Nota Aclaratoria No. 2 al Proceso de Licitación Pública

“SOLUCIÓN DE PAVIMENTACIÓN DESDE EL TABLÓN HACIA AZACUALPA”, con código No. PROD-001

Licitación Pública Nacional No. LPuNO-001-AMDC-019-2024

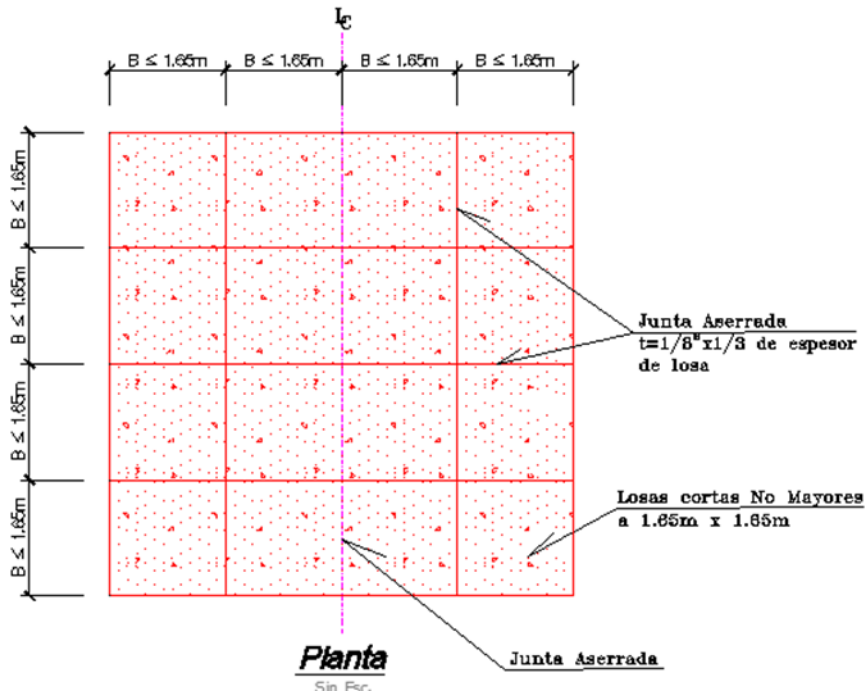
2. Se solicita que por favor puedan facilitar los detalles de juntas de pavimento.

R/=

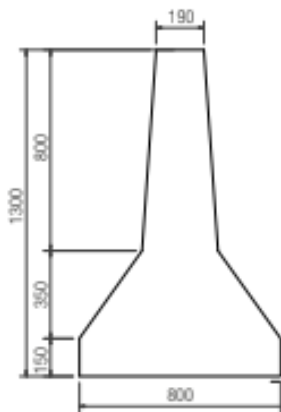
3. Se solicita que por favor se facilita el detalle de la barrera new jersey.

R/= Longitud = 2.00 m

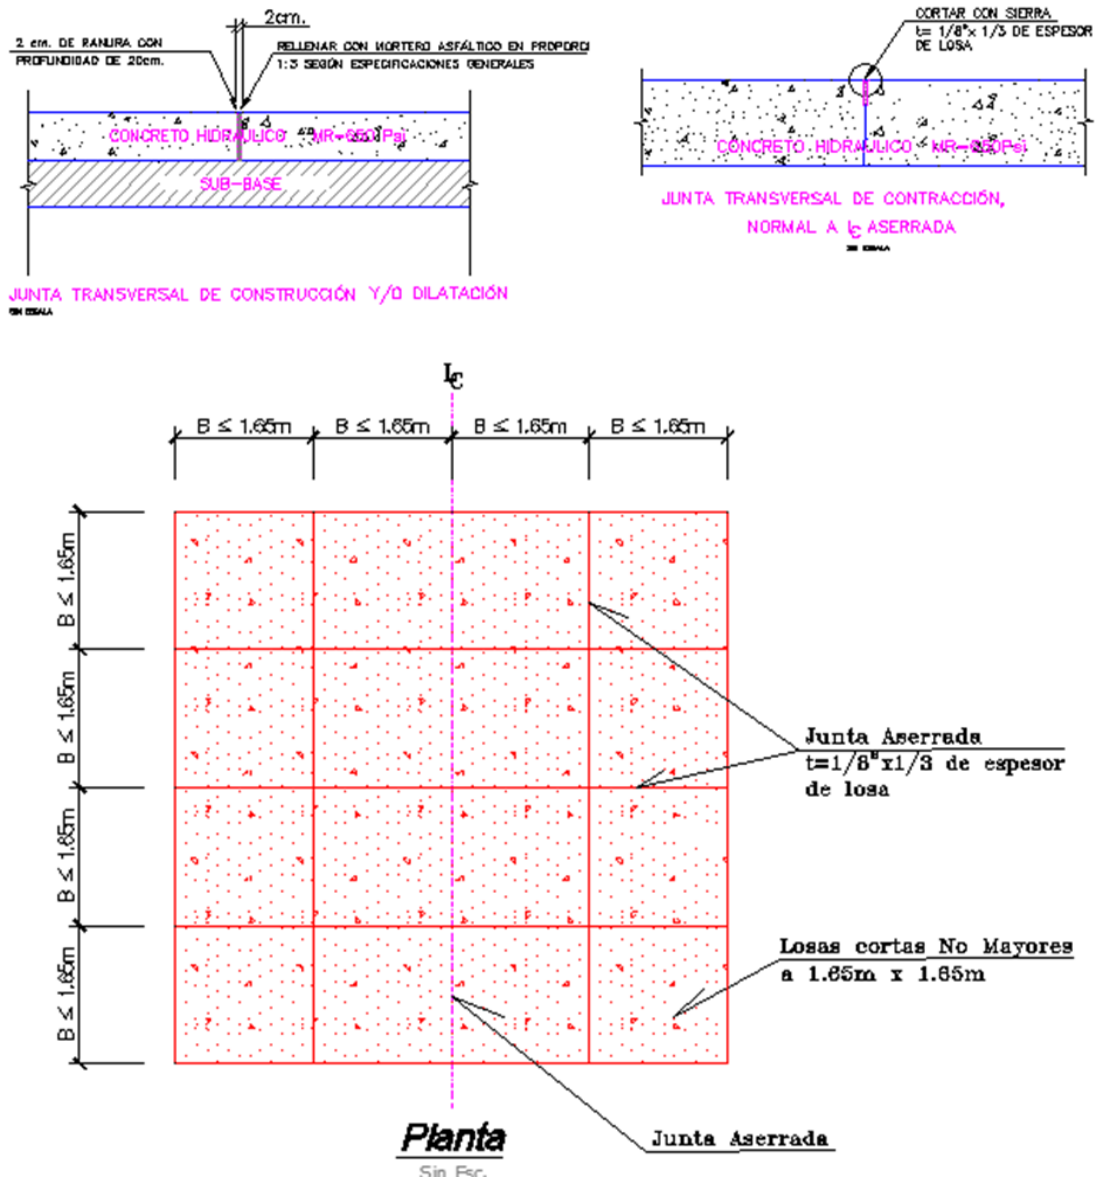
12. Para la actividad de Concreto Hidráulico MR 650 PSI, E: 0.15m, no se especifica el tipo de losas con las que se va a trabajar, como lo especifica en la actividad de Concreto Hidráulico de 4000 PSI (losas cortas) en referencia a las barras de transferencia de cargas y sello de juntas.

R/= En el sistema de losas cortas no se necesitan barras de transferencias, las dimensiones de las losas son máximo 1.65 x 1.65 m y las juntas se muestran en las imágenes siguientes:
